Determinazione dirigenziale	n. DET-AMB-2025-1838 del 27/03/2025
Oggetto	D.Lgs. 152/2006 e s.m.i. - L.R. 21/2004 Società TAROPOL s.r.l. di Soragna (PR), Via Diolo, 57/A. Aggiornamento dell'AIA n. DET-AMB-2024-1636 del 21/03/2024 e s.m.i. per modifica non sostanziale per l'esercizio dell'impianto di fabbricazione di tecnopolimeri poliesteri e poliammide (Punto 4.1 h dell'Allegato VIII alla Parte Seconda del D.Lgs. 152/2006 e s.m.i.) in Comune di Ferrara (FE), Piazzale G. Donegani, 12.
Proposta	n. PDET-AMB-2025-1928 del 27/03/2025
Struttura adottante	Servizio Autorizzazioni e Concessioni di Ferrara
Dirigente adottante	MARCO ROVERATI

**OGGETTO:** D.Lgs. 152/2006 e s.m.i. - L.R. 21/2004 **Società TAROPOL s.r.l.** di Soragna (PR), Via Diolo, 57/A.

Aggiornamento dell'AIA n. DET-AMB-2024-1636 del 21/03/2024 e s.m.i. per modifica non sostanziale per l'esercizio dell'impianto di fabbricazione di tecnopolimeri poliesteri e poliammide (Punto 4.1 h dell'Allegato VIII alla Parte Seconda del D.Lgs. 152/2006 e s.m.i.) in Comune di Ferrara (FE), Piazzale G. Donegani, 12.

*Cambio destinazione d'uso serbatoi – localizzazione all'interno dell'impianto FXXI*

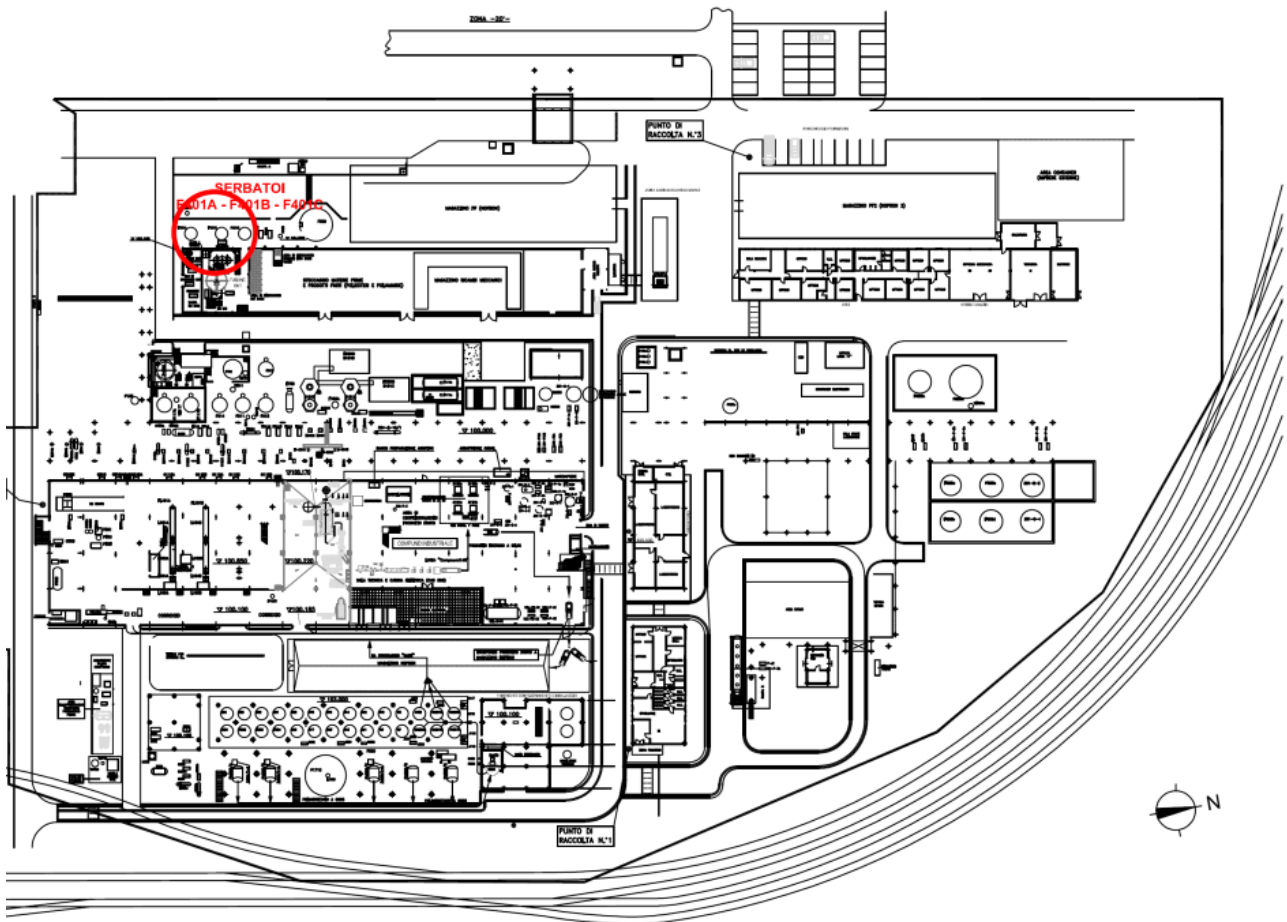
In sede di riesame il Gestore, per motivi di versatilità produttiva, ha comunicato il cambio di destinazione d'uso di tre serbatoi: il serbatoio F401A, F401B e F401C, localizzati nella parte a sud-ovest dell'impianto.

Attualmente i serbatoi sono adibiti allo stoccaggio del PTHF 2000, materia prima della linea di produzione poliesteri PBF/PBT.

Il gestore intende utilizzare, in alternativa, i tre serbatoi anche per lo stoccaggio del Pluronic® PE 6200, tensioattivo non-ionico antischiumogeno.

L'utilizzo alternativo di ogni singolo serbatoio sarà accompagnato, volta per volta, da un'accurata bonifica preventiva dei serbatoi; l'utilizzo delle due sostanze avverrà con l'utilizzo del piping esistente.

**Con comunicazione di modifica, presentata il 02/01/2025, tramite il Portale IPPC della Regione Emilia-Romagna, assunta con PG/2025/243 del 02/01/2025, il Gestore ha segnalato con riferimento al processo delle Linee 1° e 2° destinate alla produzione di termocollante HM, la modifica della propria gestione del refluo che ad oggi viene trattato all'interno del depuratore TAS-IFM, per conferirlo a smaltitore esterno previo stoccaggio temporaneo in un serbatoio dedicato. Per lo stoccaggio temporaneo del rifiuto liquido acquoso è stato identificato il serbatoio F614, tank precedentemente dedicato allo stoccaggio del 1,4 Butandiol. Verrà realizzata attorno al serbatoio una nuova vasca in**

**muratura, della capacità complessiva totale di 33 m<sup>3</sup> – dimensionata considerando il 110% del volume del serbatoio stesso. Il contenuto del serbatoio verrà smaltito con ditte specializzate.”**
